第3編 準備書に関する審議経過

第1章 公告・縦覧の概要

表 2-1 住民等の意見及び事業者の見解

【意見書 1 No.6 添付図】逆転層による影響予測について

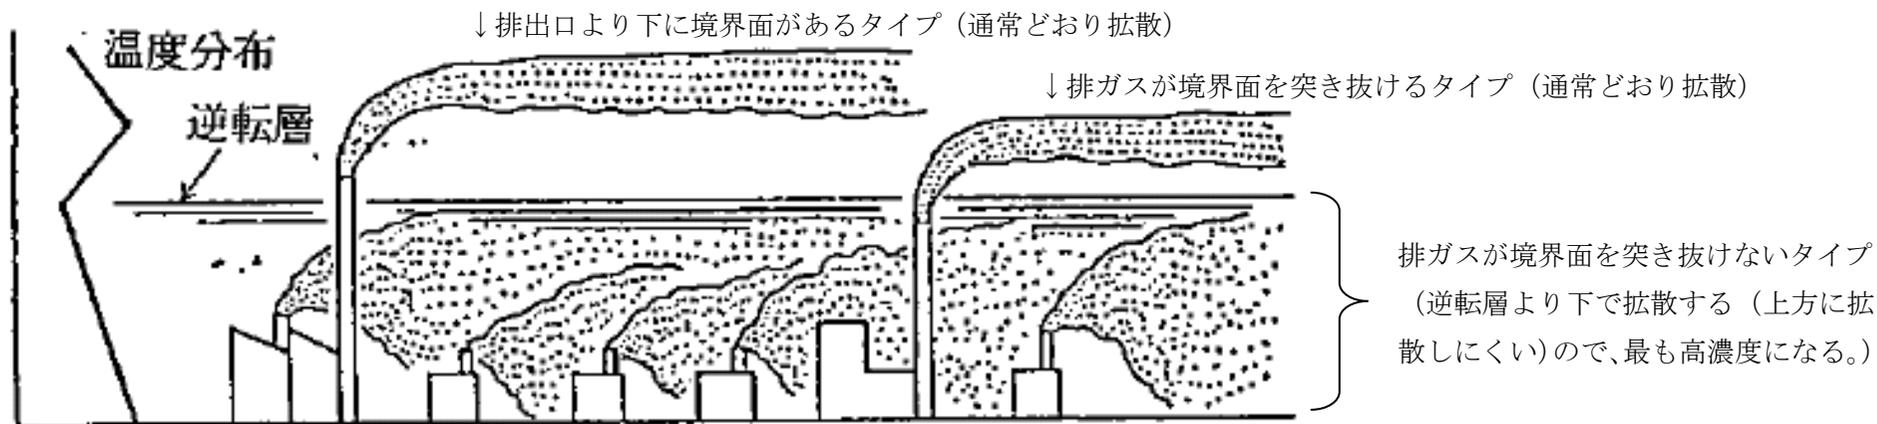
NO.	意見書 1			意見書の原文	意見等に対する事業者の見解
	準備書での該当箇所				
	章	項目	頁		
6	第4章	4-1 大気質 7) 上層気象の調査結果	4-1-30 ～ 4-1-51	<p>気象 逆転層のタイプとその継続時間と影響について詳細な分かりやすい説明をして欲しい。</p> <p>(理由) 特に逆転層の発生時に排ガス汚染濃度が著しく高くなる調査結果が出ている。調査した四季のうち春・秋・冬の三季で逆転層が発生したとのことである。どのような逆転層が、調査した各7日間のうちどのくらい継続したのか、それが汚染濃度にどう影響しているか、現況との比較も加えて明らかにして欲しい。</p> <p>こういう調査は当地域では今回初めて実施されたものと思われる。理解が難しい分野なので分かり易く説明して欲しい。</p>	<p>逆転層のタイプとその継続時間は、準備書の表 4-1-31 (p4-1-39) に示しています。詳細については、日・時間別の鉛直気温分布図を示すなど、逆転層の発生状況をわかりやすくしたうえで評価書資料編に記載します。</p> <p>影響については、最も高濃度が出る逆転層タイプ(添付図参照)で予測した結果、環境基準を満足し影響は軽微であると評価しています。</p>
7	第6章	6-1-1 大気質 6-1-10 動物	6-1-1 6-1-8	<p>事後調査計画 焼却施設の稼働時の大気質、および工事期間中の猛禽類の事後調査が実施されるのは良かったと思います。</p> <p>(理由) 事後調査が実施されては初めて環境影響調査が完結するため。</p>	<p>本事業の実施による環境への影響については、適切な環境保全措置を講じることによって、できる限りの緩和がなされ、総合的な環境への影響は小さいものと評価をしておりますが、新施設稼働時における大気質については特に住民の関心が高く、また、猛禽類の調査については工事による環境負荷を考慮して事後調査を行う計画といたしました。</p>
8	全体	—	—	<p>準備書作成時にグラフを加えて可視化を図るなど理解しやすくする工夫をして欲しかった。</p> <p>(理由) 準備書は分厚く膨大な文字と表で書かれており、あちこちのページを見比べ、自分で計算しなければ調査結果を理解できなかった。一方、縦覧期間中に開かれた住民説明会ではグラフで可視化されて一目で分かるように工夫されていたが、出席者しか見ることができない。準備書作成段階からそうした親切な工夫が必要である。なおそのグラフに現況との比較も加えて作成して欲しかった。</p>	<p>準備書の説明会では、グラフ等を使用した資料を作成し、分かりやすい説明に努めましたが、評価書においても可能な範囲で工夫します。</p>
